リコール届出一覧表

リコール届出日:令和 05 年 09 月 07 日

リコール届出番号	外-3675	リコール開始日	令和 05 年 09 月 07 日
届出者の氏名又は名称	Stellantis ジャパン株式会社 代表取締役社長 打越 晋	製作国 : フランス共和国 製作者名 : Automobiles PEUGEOT 問い合わせ先 : 専用フリーダイヤル : TEL:0120-840-240 製作者名 : Automobiles CITROEN 問い合わせ先 : 専用フリーダイヤル : TEL:0120-55-4106 製作者名 : DS Automobiles 問い合わせ先 : 専用フリーダイヤル : TEL:0120-92-6813 ホームページ : https://www.stellantis.jp	
不具合の部位(部品名)	電気装置(トラクションバッテリーECU)		
基準不適合状態にあると認める構造、装置又は性能の状況及びその原因	トラクションバッテリーECU において、ソフトウェアが不適切なため、駆動用バッテリーの異常を早期に検知できないことがある。このためバッテリーの異常が進行し、最悪の場合、車両火災に至るおそれがある。		
改善措置の内容	全車両、トラクションバッテリーECU のソフトウェアを対策プログラムに更新し、バッテリーの異常を早期に検知できるようにする。		
不 具 合 件 数	0 件	事 故 の 有 無	なし
発 見 の 動 機	本国からの情報による。		
自動車使用者及び自動車特定整備事業者に周知させるための措置	・使用者:ダイレクト メール等で通知する。 ・自動車特定整備事業者:日整連発行の機関誌に掲載する。 ・弊社ホームページに掲載する。

改善箇所説明図

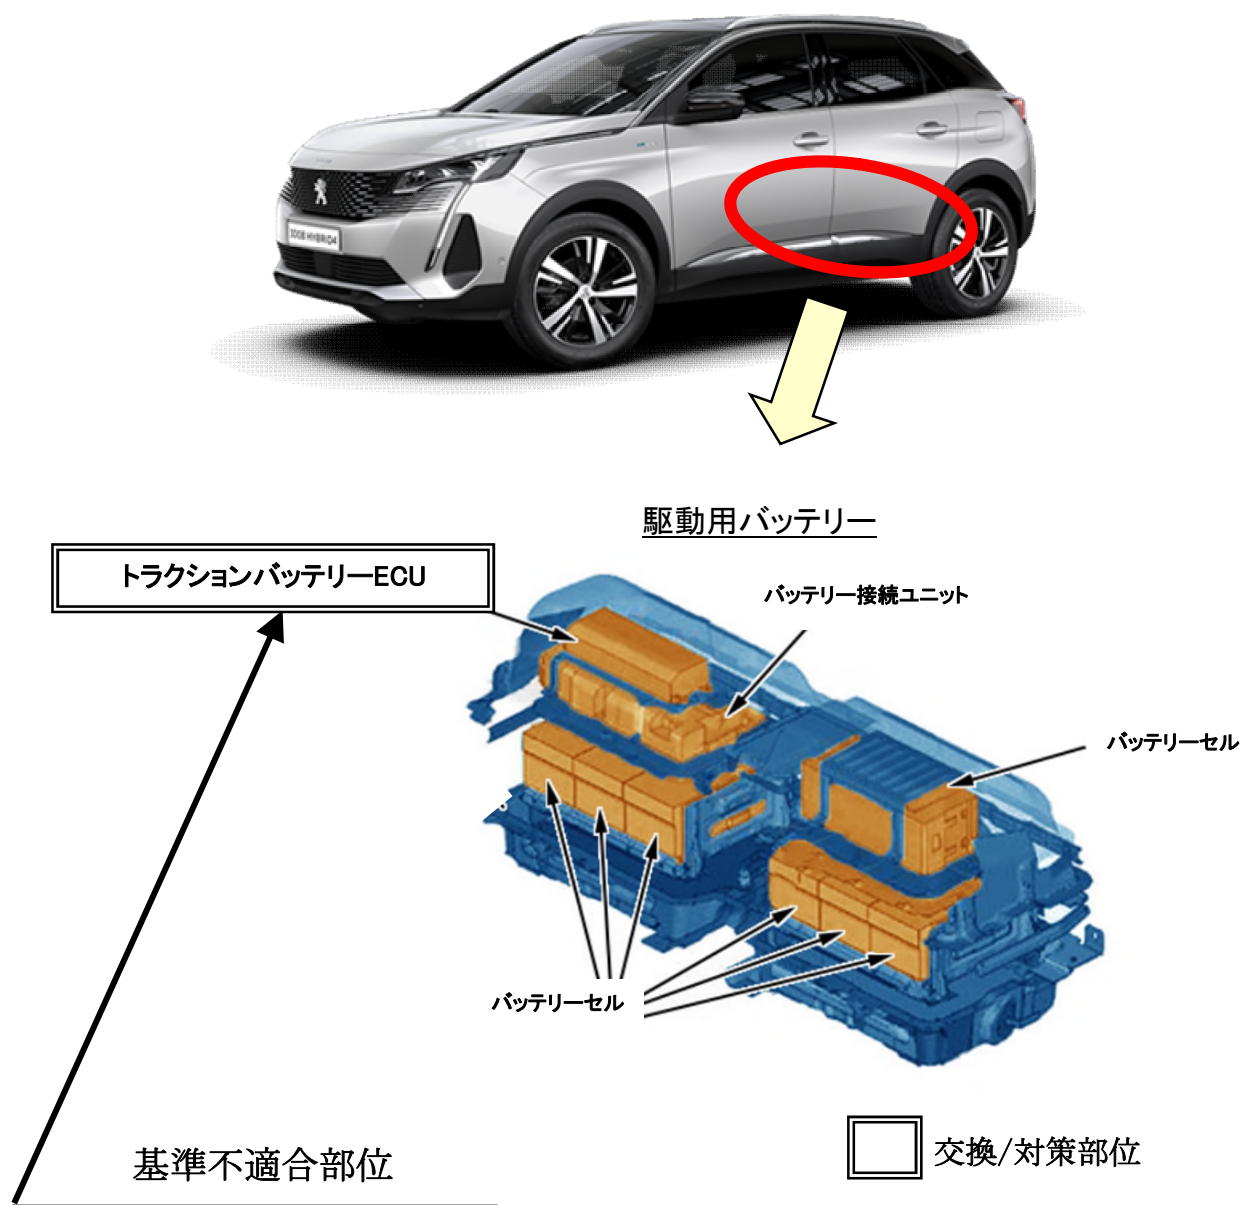
トラクションバッテリーECU において、ソフトウェアが不適切なため、駆動用バッテリーの異常を早期に検知できないことがある。このためバッテリーの異常が進行し、最悪の場合、車両火災に至るおそれがある。

全車両、トラクションバッテリーECU のソフトウェアを対策プログラムに更新し、バッテリーの異常を早期に検知できるようにする。

識別 : 車台番号打刻の車台番号の最左から 2 桁目の上部に黄色のペイントを塗る。
